Tillaga að óverulegri breytingu við Heiðarstekk 10, mkv. 1:2000

Sveitarfélagið Árborg  
Deiliskipulag í landi Bjarkar,  
Heiðarstekkur 10  
Óverleg breyting - tillaga

dags. 24 okt. 2022

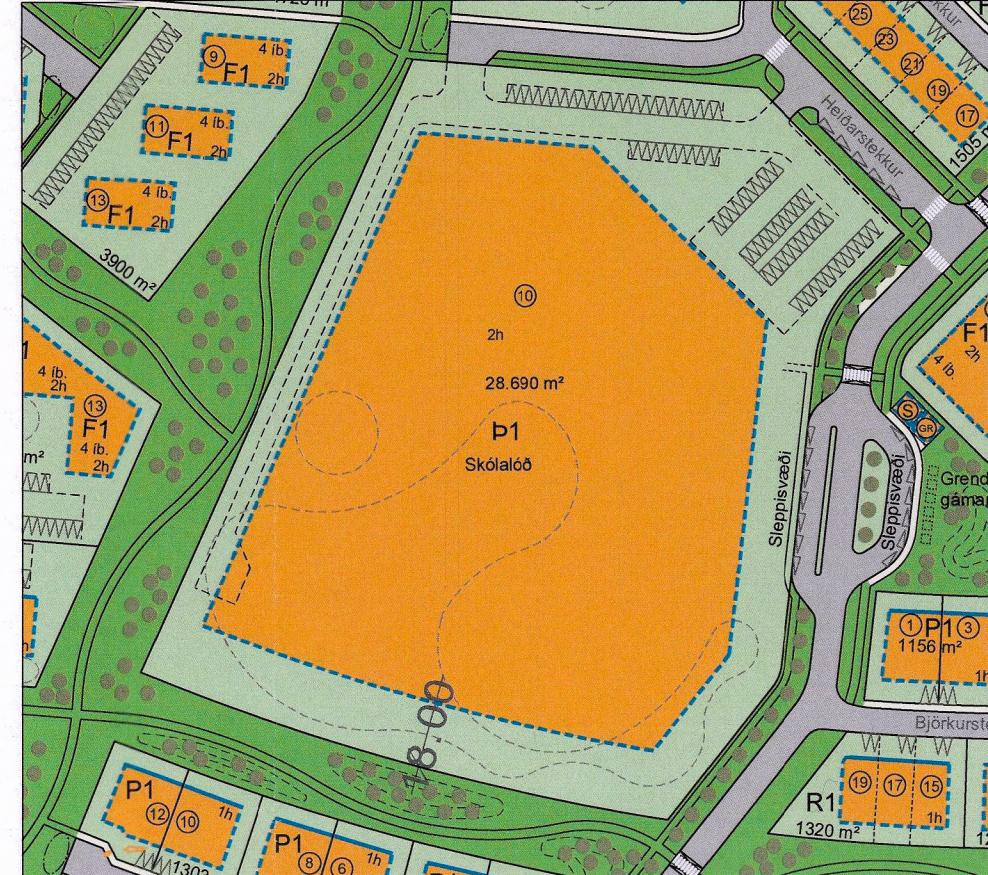
Breyting þessi er gerð vegna óska lóðarhafa (Sveitarfélagsins Árborgar) um stækkan á innri rýnum skólans sem leiðir af sér að suðurveggur skólahússins gengur að hluta til um 2m. út fyrir byggingareit. Breytingin felst í því að byggingareitur er útvíkkaður til suðurs sem nemur tveim metrum og verður þannig 18m frá lóðarmörkum í stað 20m áður.

Önnur ákvæði skipulags eru óbreytt.
